Oggetto: Osservazioni in critica Valutazione di Impatto Ambientale relativa ad impianto eolico in località Lentella- Cupello (CH).

In relazione allo S.I.A. e alla V.INC.A. presentati dalla Società Nòva Centro S.r.l. per la realizzazione di un impianto di produzione di energia elettrica da fonte eolica, costituito da 8 aerogeneratori, ciascuno della potenza di 3 per una potenza complessiva di 24 MW, da installarsi nei Comuni di Lentella e Cupello, l’Associazione scrivente presenta le seguenti osservazioni in critica.

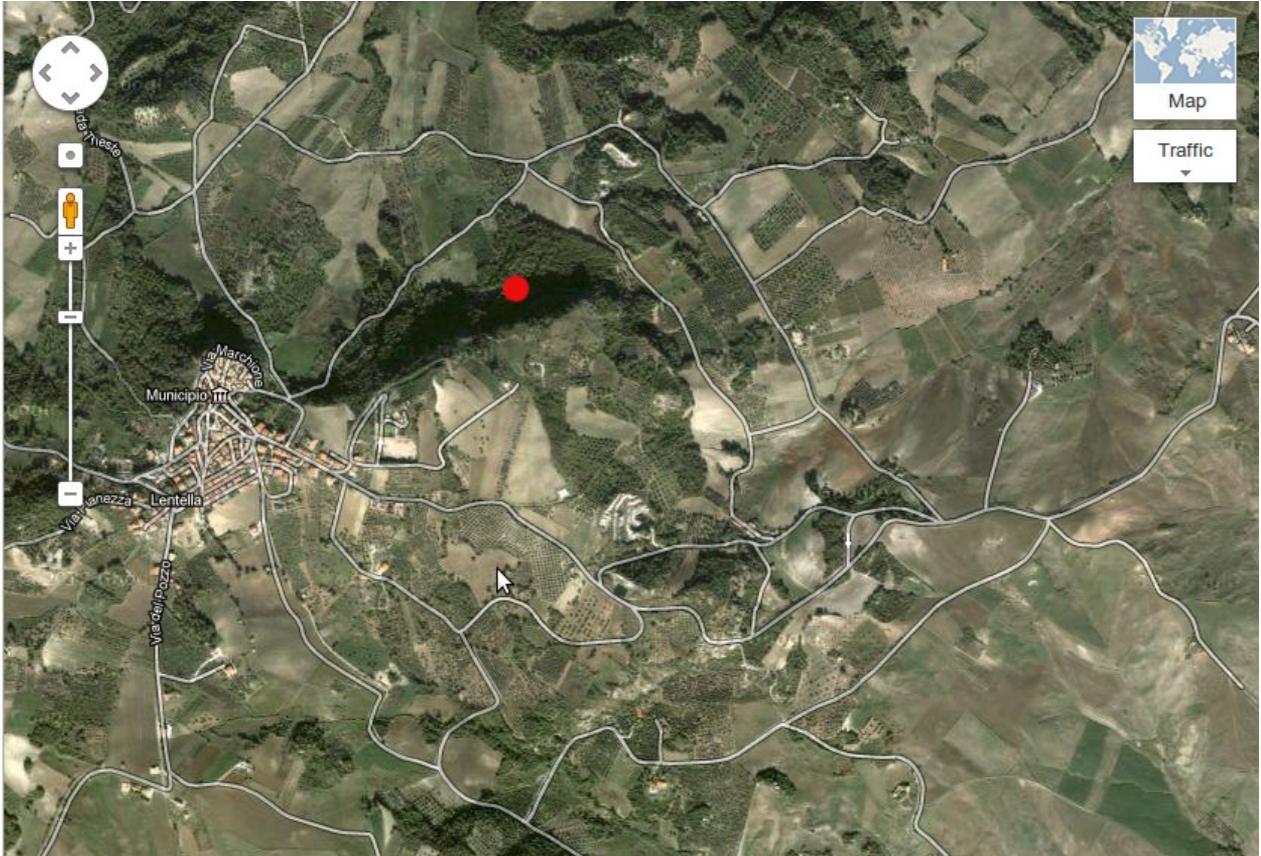
- 1) Sebbene, come specificato nella V.INC.A., le torri saranno localizzate esternamente ai 3 SIC presenti (Gessi di Lentella, Fiume Trigno, Macchia Nera –Colle Sarracina), questi sono caratterizzati dalla presenza di avifauna di grande rilevanza scientifica (tra gli altri, il nibbio reale, il lanario, il nibbio bruno, la ghiandaia marina, la succiacapre) che copre un’areale ben più ampio di quello delimitato dai SIC.
- 2) In particolare, a poca distanza dal luogo interessato dall’aerogeneratore n. 4, è stato recentemente censito un nido di nibbio reale (De Sanctis, ex verbis), cosa che non viene minimamente menzionata dallo studio. Considerando la presenza di boschi questo cluster appare a maggiore rischio anche per i chiroterri.
